泊発電所3号炉審査資料

資料番号 資料6-1

泊発電所3号炉 設置許可基準規則等への基準適合について 第33条（保安電源設備）

（審査会合における指摘事項回答）

<単線結線図(後備変圧器設置後)>

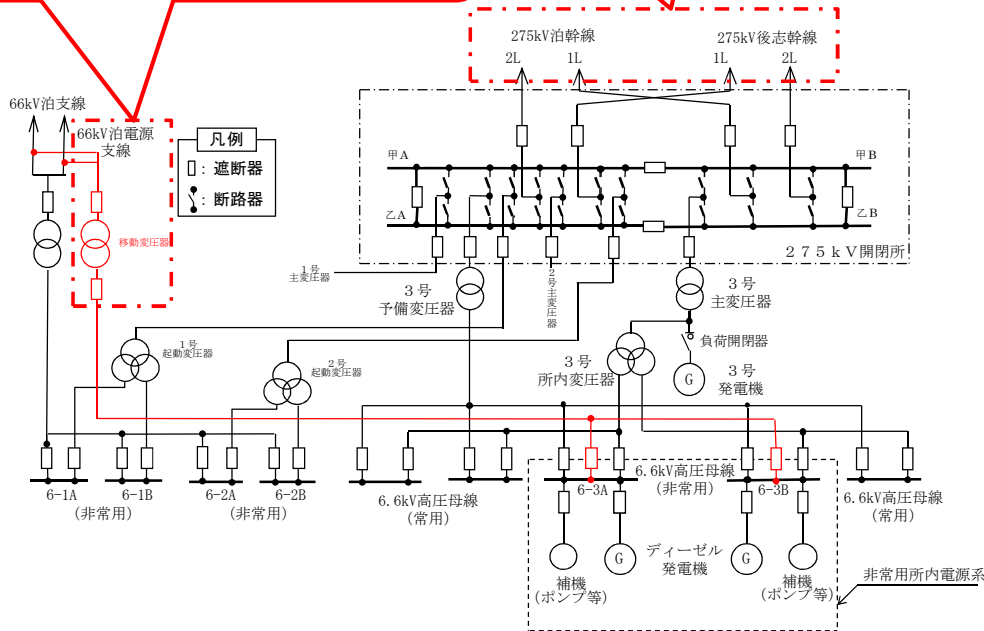
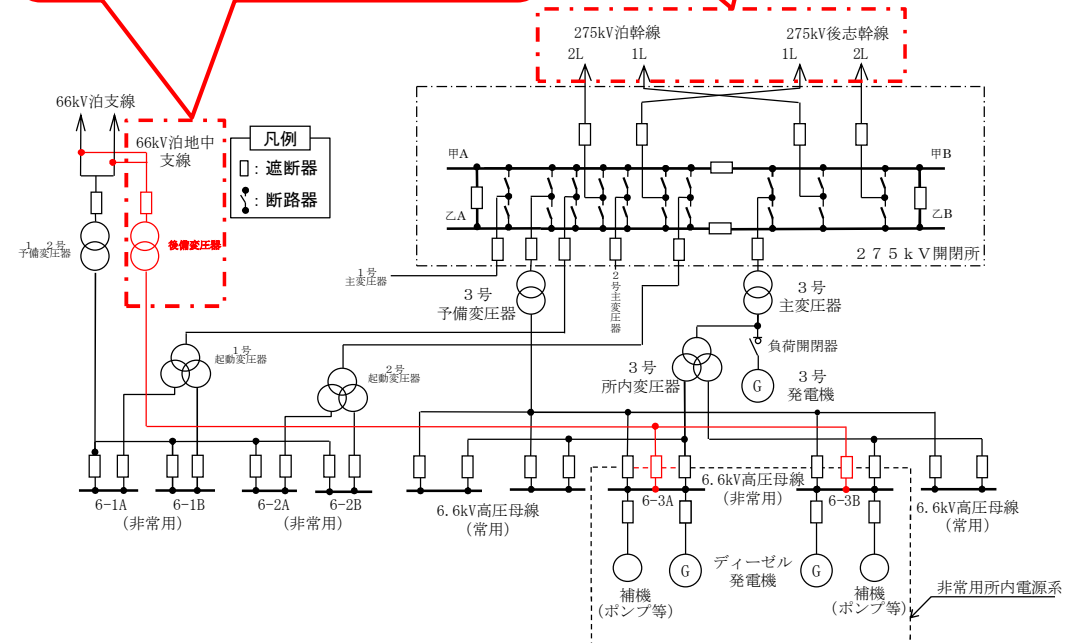
66kV送電線は、電力系統に連系する外部電源系として適合性の説明に用いられているが、同資料中に「更なる信頼性向上対策」と記載されている箇所もあり説明に一貫性がなかったため、当該設備の位置付けを明確に説明すること。その上で、275kV送電線（泊幹線、後志幹線）は2ルート確保されているものの、倒壊時に相互に干渉し合う距離であることから、66kV送電線の位置付けを踏まえて、「電線路のうち少なくとも一回線は、他の回線と物理的に分離して受電できるものでなければならない」という基準要求に対する適合性を説明すること。

- 2022年10月25日の審査会合資料において、電線路（送電線）のうち66kV送電線の基準要求に対する適合性の説明に次のとおり一貫性がなかった。
 - 電線路（送電線）の基準要求に対する適合性の説明では、275kV送電線2ルート4回線と66kV送電線1ルート2回線の合計3ルート6回線にて電力系統に接続すると記載していた。
 - 一方、電線路（送電線）の物理的分離に係る補足説明では、66kV送電線からの電力供給ルートを基準適合に必要な電力供給ルートと位置付けず、「更なる信頼性向上対策」と記載し、仮設かつ自主設置の移動変圧器を使用するルートを記載していた。
- 指摘を踏まえ、66kV送電線については、基準適合に必要な電力供給ルートである位置付けを統一し、次の修正を行った。
 - 送電鉄塔の倒壊を前提とした共倒れの影響を踏まえても、電線路（送電線）のうち少なくとも一回線は、他の回線と物理的に分離して受電できるよう、常設の66kV開閉所（後備用）及び後備変圧器を設置し、基準適合に必要な66kV送電線からの常設設備による電力供給ルートを確保する設計とした。
 - 基準適合に必要な常設設備による66kV送電線からの電力供給ルートで対応することが分かるよう、補足説明の記載を修正した。

- ・新送電線名称:「66kV泊地中支線」
- ・新変圧器名称:「後備変圧器」
